SERVICE INFO – INA 0057

Ændret design af styrerulle 532 0433 10

Bilernes producenter:	Citroën, Fiat, Peugeot
Modeller:	
Citroën:	Berlingo, Jumpy, Xsara
Fiat:	Scudo
Peugeot:	206, 306, Expert, Partner
Motor:	1.9 D
OE-nr.:	
Citroën:	5751.73
Fiat:	9637024080
Peugeot:	5751.73
Best. nr.:	532 0433 10

Styrerulle 532 0433 10, eksisterende specifikation (A) og ny specifikation (B)

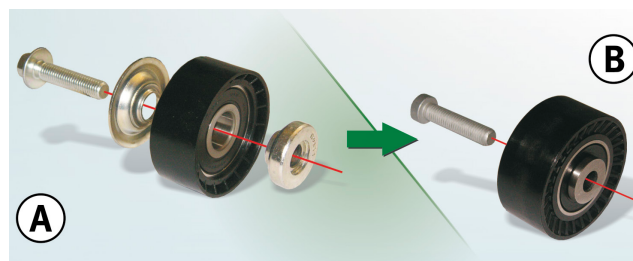
Ved den nye specifikation har man ikke den indtil nu leverede dækkende skive og afstandsdel (billede 1, A). I den nye variant (billede 1, B) er disse komponenter blevet integreret og danner en fast del af styrerullen.

Styreruller A og B (se billede) kan kun fastgøres med den leverede skrue.

Rulle A: M10x45, skrue med sekskantet hoved og kant

Rulle B: M10x45, skrue Torx

I overgangsfasen kan man have blandet varebeholdning af begge typer i lager. Begge versioner tilfredsstiller tekniske specifikationer og kan bruges ubegrænset.
